**Neuaufstellung des Bebauungsplans Nr. II/2/14.03
„Wohnen zwischen Beckhausstraße und Huchzermeierstraße“**

- Auswertung der Stellungnahmen aus den Beteiligungsschritten gemäß §§ 3 (2), 4 (2) BauGB
- Übersicht: redaktionelle Ergänzungen und Änderungen der Planunterlagen nach der Offenlage

Stand: Satzung Mai 2023

Stadtbezirk Schildesche

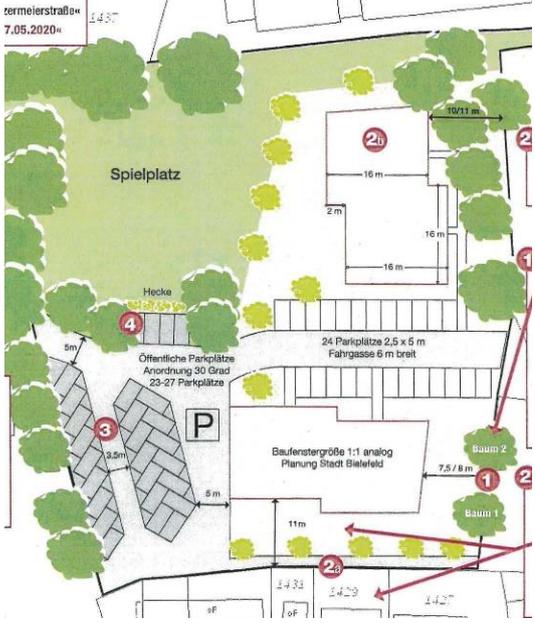
Im Wesentlichen zeichnet sich bei den insgesamt über 100 Stellungnahmen zu der Offenlage des Bebauungsplan-Entwurfes Nr. II/2/14.03 ab, dass gefordert wird, sich an die Ergebnisse und Beschlüsse des „Runden Tisches“ einerseits in der Ursprungsfassung zu halten, andererseits wird die Beibehaltung der Anwohnerplanung in der überarbeiteten Fassung vom 14.06.2020 (RT 2) gefordert bzw. vorgeschlagen. Es zeigt sich, dass hier z. T. nicht zwischen der Anwohnerkonzeption zur Ausgangslage (RT1) und dem neuen Konzept (RT2) unterschieden wird, in der Regel wird jedoch die Beibehaltung der Vorgaben zur Beschlusslage „Runder Tisch“ gefordert.

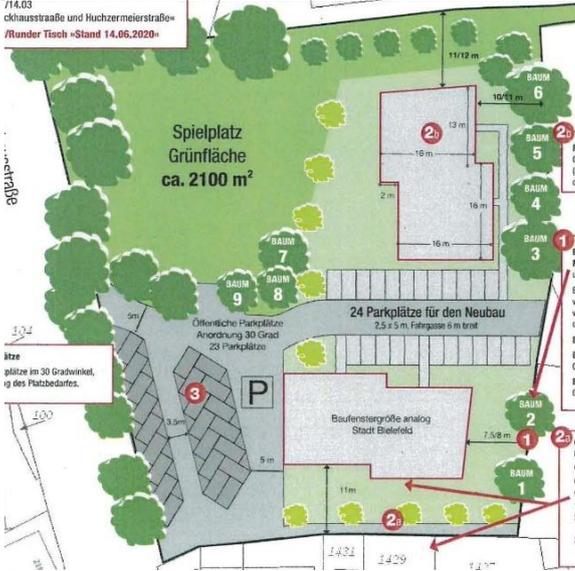
4.c	- Geplant sei ein Baukoloss (43 m breit x 31 m tief) - beschlossen gewesen sei eine aufgelockerte Bebauung. Der Baukoloss entspreche nicht dem Wohnumfeld und passe nicht in das Ortsbild Schildesche bzw. präge es negativ.	<p>Die Einwendung wird zurückgewiesen.</p> <p>Der Bebauungsplan als „Angebotsplan“ beinhaltet verbindliche Festsetzungen, die im Sinne einer geordneten städtebaulichen Entwicklung als Rahmen für die zulässige Bebauung erforderlich sind. Die konkretisierte Vorhabenplanung (Maße, Grundriss etc.) ist dabei nicht Regelungsinhalt. Innerhalb der überbaubaren Flächen sind somit unter Beachtung der übrigen Ausweisungen verschiedene Bebauungsmöglichkeiten gegeben.</p>

<p>Zur Ermöglichung von mehr großen, familien-gerechten Wohnungen sowie von mehr Spielraum für die künftige Bebauung, sind im Bebauungsplan-Entwurf die überbaubaren Flächen der Vorentwurfs-Variante 1 erweitert worden. In Anbetracht der zu berücksichtigenden Rahmenbedingungen (Erhaltung des Spielplatzes und eines möglichst großen Grünflächenanteils, Sicherung einer vorgegebenen Anzahl an öffentlichen Parkplätzen, Wahrung von Mindestabständen zur Bestandsbebauung usw.) war als Abwägungsergebnis eine Vergrößerung der überbaubaren Flächen aber nur in geringem Maße und in Form eines U-förmigen Baufensters möglich.</p> <p>Durch die Baugrenzen / Festsetzungen wird eine zweigeschossige Bebauung mit einer <u>Maximalausdehnung</u> von 43 m x 32 m und einer Gebäudetiefe von 13,0 m zugelassen. Dieses Baufenster ermöglicht eine U-förmige Bebauung, ebenso aber zwei parallel stehende Gebäudezeilen oder eine L-förmige plus eine zeilenförmige Bebauung und bietet damit den dargelegten, notwendigen Spielraum für individuelle Bauvorhaben.</p> <p>Auch ein U-förmiges Gebäude mit den o. a. Maßen passt in das Umfeld des alten Marktplatzes. Der Standort liegt im zentralen Bereich Schildesches mit sehr guter Infrastruktur, der unterschiedlichste Nutzungen und Bebauungsstrukturen aufweist. Neben kleinteiligen Einzelhäusern sind durchaus auch größere Gebäude in der Nachbarschaft vorhanden. Östlich an der Huchzermeierstraße und südwestlich an der Beckhausstraße befinden sich Bestandsbauten mit einer Länge von 25-30 m. Die unmittelbar nördlich angrenzende Bebauung, die aus mehreren zusammenhängenden Baukörpern besteht, erstreckt sich sogar über eine Länge von insgesamt rund 53 m. Selbst wenn die niedrigen Bauteile an den Gebäudeseiten hier unberücksichtigt blieben, verbleibt noch eine Länge von ca. 45,5 m. Diese wird kaum durch Versprünge in der Fassade oder durch einen Wechsel der Dachhöhe und -ausrichtung gegliedert.</p> <p>Sofern im Plangebiet eine U-förmige Bebauung realisiert werden sollte, wird durch die Baugrenzen und die Textfestsetzung Nr. 9.1 eine Untergliederung der Fassade durch Versprünge gewährleistet. Zudem kann durch die Änderung der Gebäudeausrichtung im Verbindungsteil, eine kleinteiligere Untergliederung des Baukörpers erreicht werden.</p> <p>Des Weiteren wird zwischen geplanter und bestehender Bebauung ein großer Abstand eingehalten (mind. 25 m zu den Häusern im</p>

<p>Osten und Norden und mind. 22 zu den Gebäuden im Süden).</p> <p>Insgesamt ist somit eine dem Standort angemessene, lockere Bebauung gegeben; die Größenordnung der zulässigen Neubebauung ist unter Würdigung der Umgebungsbebauung städtebaulich vertretbar.</p>

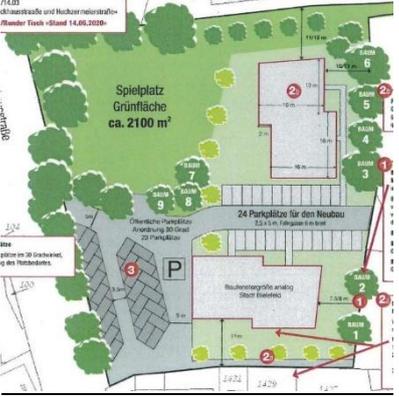
67.g	<p>7. Der Bürger erklärt, dass er bei einer Begehung festgestellt habe, dass im Bereich der Parzelle 1444 auf dem Marktplatz eine Begrenzungssteinreihe vor den Bäumen 4, 5, und 6 bis zum Durchgang Kindergarten liegt. Er fragt, ob hier die Grundstücksgrenze sei oder hinter den Bäumen am Holzzaun des Parkplatzes, und ob die Bäume gepflanzt worden seien, um die Böschung zu schützen.</p>	<p>Wird zur Kenntnis genommen.</p> <p>Die Grundstücksgrenze des Flurstücks 1444 wird durch den Zaun gebildet, der östlich der Bestandsbäume steht. Gründe für die vor Jahrzehnten erfolgten Pflanzung der Bäume im Bereich der Böschung sind nicht bekannt. Der genaue Grenzverlauf kann über eine Einmessung nachgewiesen werden.</p>

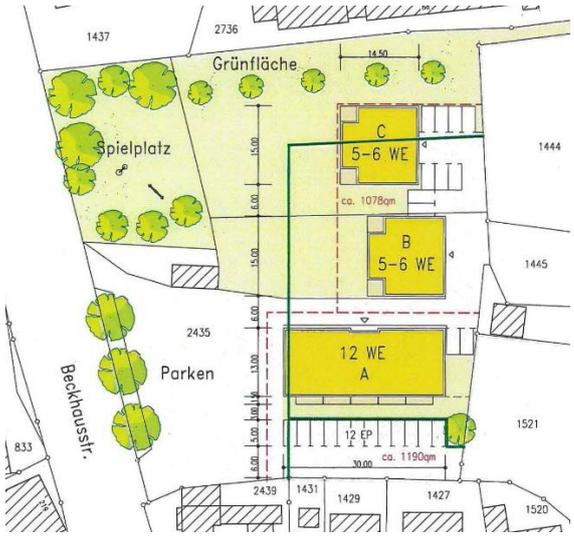
71.c	<p>Zum Fakten-Check:</p> <p>A) Baufenster (Start, Entwicklung bis heute):</p> <p>A.1 Beschluss Runder Tisch, Niederschrift über die 4. Sitzung vom 21.11.2016, der für die weitere Planung als Ausgangsbasis dienen sollte: <i>„Die Umsetzung des Konzeptes des Anlieger-Entwurfs ist generell machbar. Eine grundsätzlich 2-geschossige Bebauung mit einer Firsthöhe von 13 m, Traufhöhe 7 m, Dachneigung ca. 45° soll umgesetzt werden. Die Anzahl der Wohneinheiten lässt sich zu diesem Zeitpunkt nicht bestimmen. Die überbaubare Fläche soll 15 m für die Gebäude einschließlich Balkon betragen und damit das Baugebiet 5–7 m nach Norden bzw. Westen verschoben werden. Die weitere Planung soll sich eng am Anlieger-Konzept orientieren, die ausgesprochenen Empfehlungen berücksichtigen und auf dieser Basis weiterentwickelt werden.</i></p> <p style="text-align: center;"><i>14 St. Dafür 2 St. Dagegen 1 St. Enthaltung - mit großer Mehrheit beschlossen -.</i></p> <p>A.2 Beschluss Bezirksvertretung Schildesche, Niederschrift Sitzung am 24.11.2016: Zu Punkt 8 Bericht zum Bebauungsplan „Marktplatz“ Beckhausstraße: <i>„(Wortgleich zu oben) ...verschoben werden. Die weitere Planung soll sich eng am Anlieger-Konzept ausrichten (einschließlich Parkplätze) und auf dieser Basis entwickelt werden:</i></p> <p><i>a) Berücksichtigung von familiengerechten WE</i></p> <p><i>b) Die WE sollten Balkone oder Terrasse enthalten.</i></p> <p><i>Die Bezirksvertretung dankt den Mitgliedern des „Runden Tisch“ für die konstruktive Arbeit und begrüßt das Konzept des Anlieger-Entwurfs als Beschluss-Kompromiss. Die weitere Planung der Verwaltung soll</i></p> <ul style="list-style-type: none"> <i>- sich eng an diesem Konzept orientieren,</i> <i>- die ausgesprochenen Empfehlungen des „Runden Tisch“ berücksichtigen und</i> <i>- auf dieser Basis weiter entwickelt werden.</i> <p style="text-align: center;"><i>12St. Dafür 2 St: Dagegen 1 St. Enthaltung - mithin beschlossen -“</i></p>	<p>Wird zur Kenntnis genommen.</p> <p>Der Beschluss des Runden Tisches war Ausgangslage für die offizielle Einleitung des Bebauungsplanverfahrens. Bezüglich der Durchführung des Bebauungsplanverfahrens und der möglichen „Fort-schreibung“ der Planung im Zuge der Abwägung bzw. der Berücksichtigung des Konzepts des Runden Tisches wird auf Pkt. 5.a der Stellungnahme der Verwaltung verwiesen.</p>
